Hemmingen, 17.03.2019

## Stellungnahme zum

### Entwurf zu "Städtebauliche Sanierung Arnum-Mitte" (DS 341/2019)

#### Kreuzung Hoher Holzweg - Im Sundern

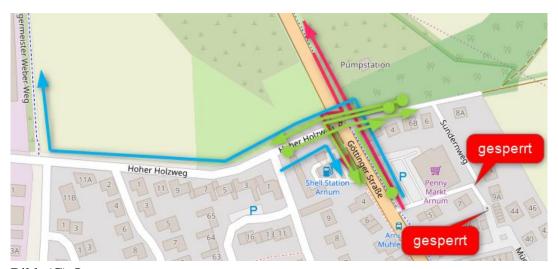
An dieser Kreuzung haben wir Zweifel, ob ein Kreisel den Radverkehr gerecht werden kann. Ein Großteil der KGS Schüler (Grüne Pfeilmarkierungen) aus Arnum Nord passiert hier die Kreuzung, um in oder aus dem Sundern zu kommen. Weiterhin wird dieses der zentrale Punkt den alle Arnumer benutzen wollen, um zur Stadtbahn Endhaltestelle zu gelangen (Rote Pfeile). Nicht zu vergessen die Radfahrenden die ins Gewerbegebiet "real" möchten (Blaue Pfeile).

Ein Kreisel würde zwar die Möglichkeit eröffnen, dass Lkws aus den Hohen Holzweg kommend umdrehen könnten. Dieses würde den Verkehr in diesem Kontenpunkt aber noch einmal erhöhen. Eine Wendemöglichkeit sollte deshalb im Gewerbegebiet selber geschaffen werden.
